# INFORME FINAL

## MUNICIPALIDAD DE PICHILEMU

INFORME N° 125/2020

**REMITE INFORME FINAL N° 125, de 2020,  
SOBRE AUDITORÍA A LOS INGRESOS  
PROPIOS ASOCIADOS A DERECHOS POR  
PERMISOS DE EDIFICACIÓN EN LA  
MUNICIPALIDAD DE PICHILEMU.**

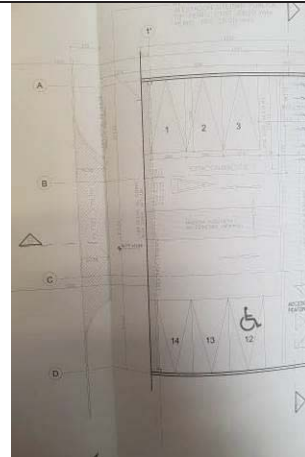
<p>Fotografía N°1, de 11 de febrero de 2020: Ruta accesible proyectada en plano de accesibilidad Lámina AU, del plano As built del permiso de edificación 45, de 2019, obstaculizada.</p>	<p>Fotografía N°2, de 11 de febrero de 2020: Acercamiento de ruta accesible graficada en el plano As Built de accesibilidad universal del permiso de edificación N°45, de 2020.</p>
